**HOTĂRÂREA nr. /2026**

**„REABILITARE TERMICA CAMIN CULTURAL PETELEA”**

**Lucrare:** REABILITARE TERMICĂ  
CĂMIN PETELEA  
**Amplasament:** Comuna Petelea,  
Sat Petelea nr. 727 jud. Mureș  
**Beneficiar:** COMUNA PETELEA  
**Nr. Proiect:** 653/2023

## DISPOZIȚIE DE ȘANTIER nr. 653-A 06 / 2026

PROIECT  
EXECUTIE  
NUMARUL: 683-22  
REZ. 0  
PROIECTANT: LA CORPUL CENTRAL  
DA 02.1

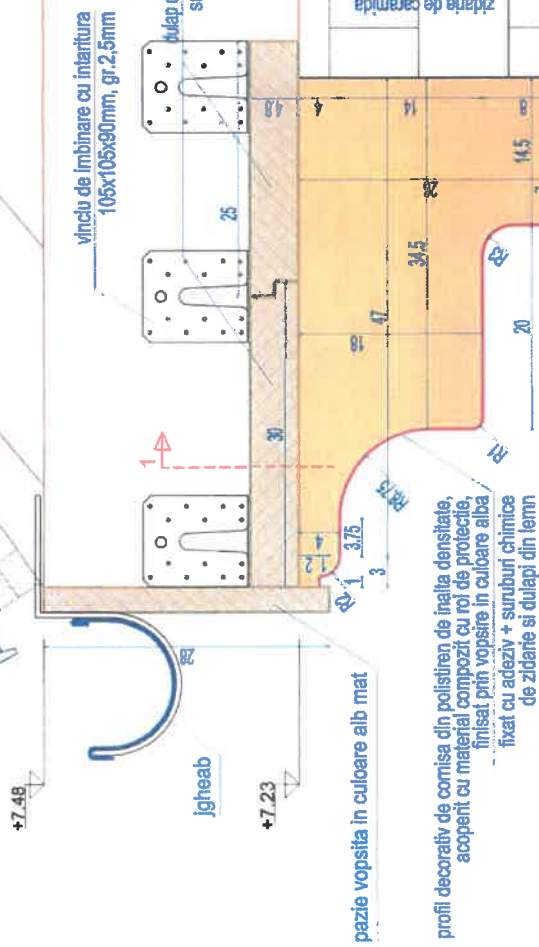
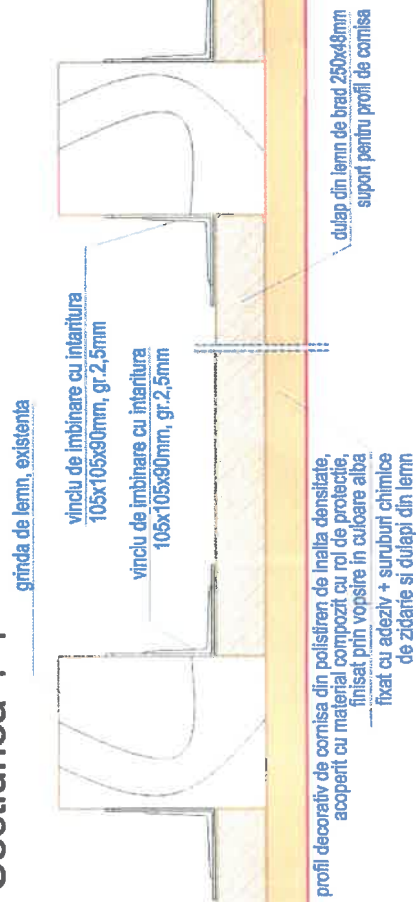
- În urma execuției lucrărilor, am constatat că din listele de cantități lipsesc stocătura și pazia.  
Vă rugăm să ne furnizați detalii privind realizarea acestor închideri.

Profilatura de streășină a fost deteriorată pe parcursul execuției.

Cu acordul beneficiarului se va reface conform planșelor transmise:

- DA 02.1 DETALIU MONTAJ PROFILATURA DE STREASINA LA CORP CENTRAL
- DA 02.2 DETALIU MONTAJ PROFILATURA DE STREASINA LA CORPURILE LATERALE

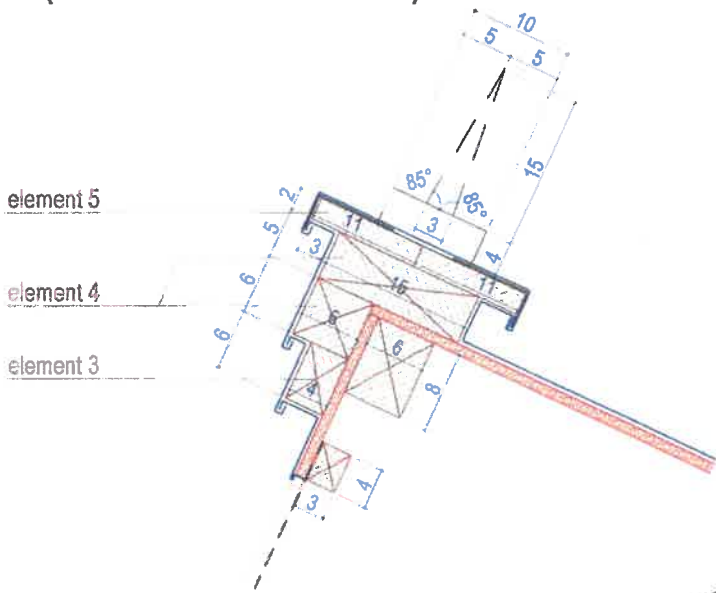
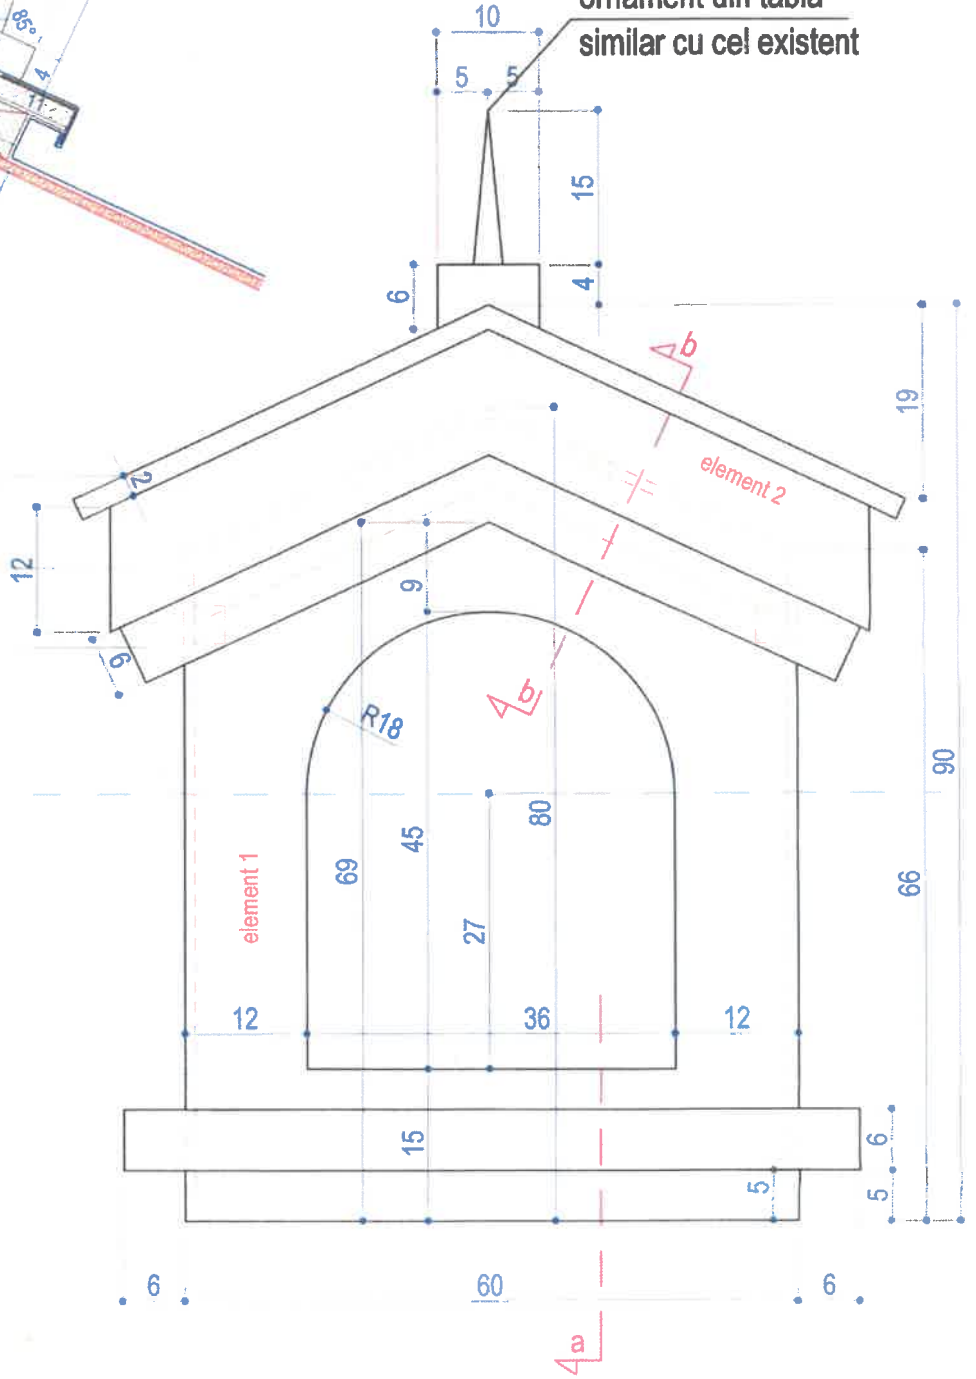
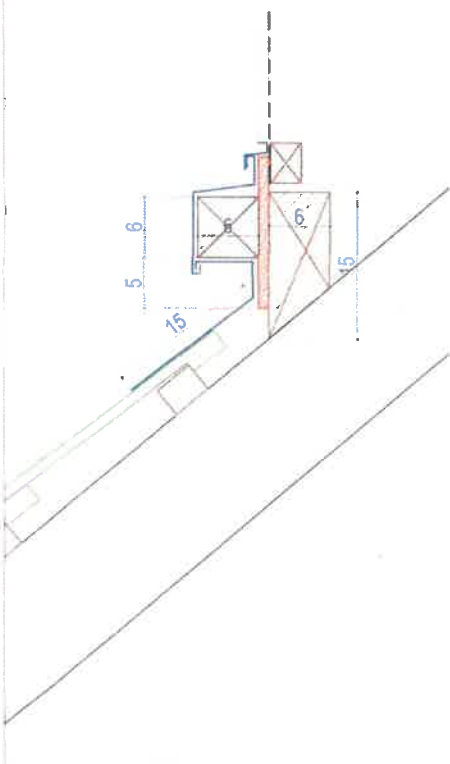
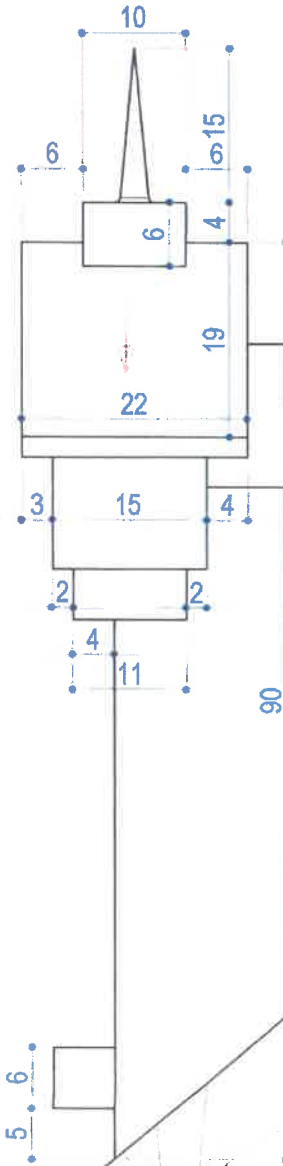
1. În Proiectul tehnic inițial, au fost prevăzute anumite lucrări de intervenție la lucame. Ulterior s-a decis desființarea integrală a acoperișului, fapt care implică executarea unor lucrări noi. Prin urmare, este necesară suplimentarea cantităților, corespunzător cu noile categorii de lucrări. Vă rugăm să emiteți o soluție tehnică și după caz o Dispoziție de șantier cu planșele conținând detaliile de execuție și listele cu noile cantități de lucrări necesare.

Cu acordul beneficiarului, se înlocuiesc lucramele existente cu altele noi, respectând modelul original, ca formă, dimensiune, material și poziționare pe acoperiș.

- parte integrantă din DS nr 653-A01/2025  
DA 01 Detaliu lucama  
A115 Plan reconstruire amplasare lucame,
- parte integrantă din DS nr 653-A01/2025-completare  
DA 01.1 Detaliu lucama – Propunere, vedere din față  
DA 01.2 Detaliu lucama – Propunere, vedere laterală  
DA 01.3 Detaliu lucama – secțiunea b-b  
DA 01.4 Detaliu lucama – secțiunea a-a

## Notă de șantier

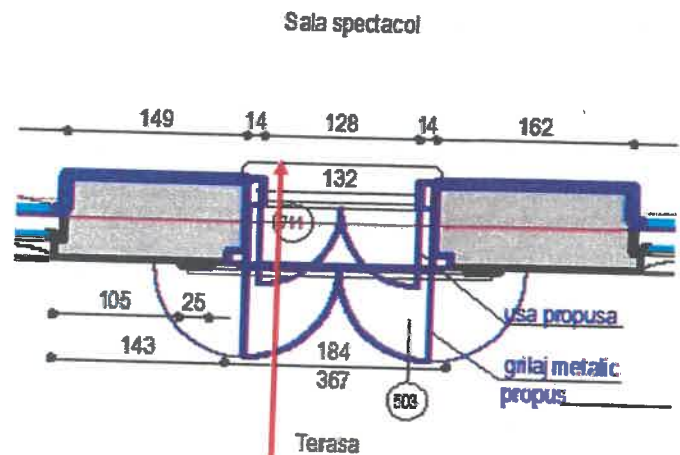
1. Șapa nu va depăși înălțimea pragului interior de la ușa principală de acces în Sala de spectacol!

Limită superioara prag interior la ușa principală de acces în Sala de spectacol

2. Toate ușile din spațiile în care se toarnă șapa conform DS nr. 653 – R 02 653 / 2026, vor fi confecționate, modificate, după turnarea șapei, pe baza măsurătorilor golurilor rezultate ca urmare a înălțării cotei pardoselii.
